報告書番号：PCN#20070726001  
2007年8月3日

28pin SOIC(DW)パッケージ一部製品 梱包用マガジンチューブ標準化のご案内

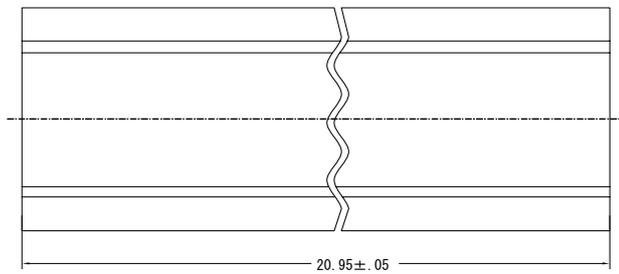
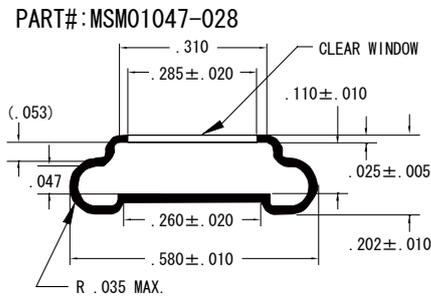
内容：弊社 HPA(ハイパフォーマンスアナログ) 28pin SOIC(DW)パッケージ一部製品の梱包用チューブマガジンについて、標準梱包用チューブマガジンに未対応の為に、標準化を実施し変更します。これに伴い、チューブマガジン毎の標準梱包数が 28個から20個、静電気耐性に変更はありませんがチューブマガジンの色が黒から透明、チューブマガジンの寸法に若干の変更があります。下記の図を参照ください。尚、これらの梱包部材は、TI-台湾にて既に量産し製品の出荷に適用しているものになります。

| 変更項目        | 現行           | 変更後          |
| 梱包用チューブマガジン | 標準化 未対応      | 標準化 対応       |
| 標準梱包数/ 色    | 28個 / 黒      | 20個 / 透明     |
| 部品番号        | MSM01047-028 | 1041266-0386 |

図1. チューブマガジン形状/寸法について

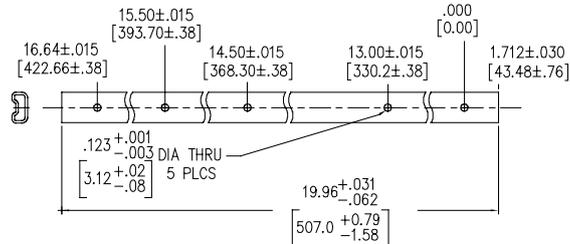
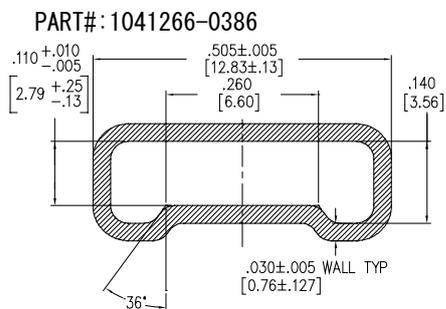
[ 現行 : PART# MSM01047-028 ]

[ 変更後 : 1041266-0386 ]
